PROJET DE FERME EOLIENNE DE BLANC PIGNON  
Commune de Ribemont (02)

*Réponses aux consultations*

**PIECE  
3.2.6**

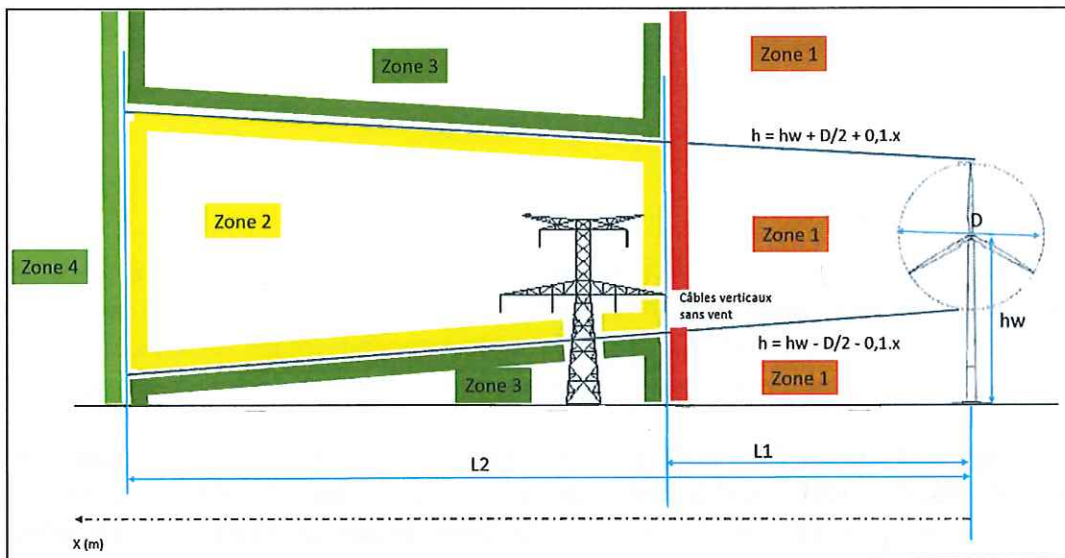
- Le respect d'une distance de sécurité équivalent à minima à la hauteur de l'éolienne, pâles comprise.
- Le respect d'une distance de garde de 3 mètres et ce afin de s'assurer qu'il n'y ait aucun contact entre la ligne et l'éolienne, au cours et après le renversement éventuel de cette dernière (éclatement, projection de matériaux).

Par conséquent, la distance d'éloignement L1 que nous vous demandons de respecter est la suivante (cf. zone rouge sur le schéma reproduit ci-après) :

**$L1 = hW + D/2 + d$  (distance en mètres) avec  $d = 3m$  (distance de garde)**  
 **$L2 = 3.5 * D$  (distance en mètres)**

Il est important de noter que même si la distance de sécurité L1 est respectée, au cas où les câbles de notre ouvrage risquent d'entrer dans la zone 2 sous l'effet du vent par exemple, des études devront être réalisées en vue de définir une solution technique permettant de faire disparaître les risques identifiés précédemment. **Par conséquent, si une telle hypothèse devait se présenter, nous vous demandons de nous recontacter.**
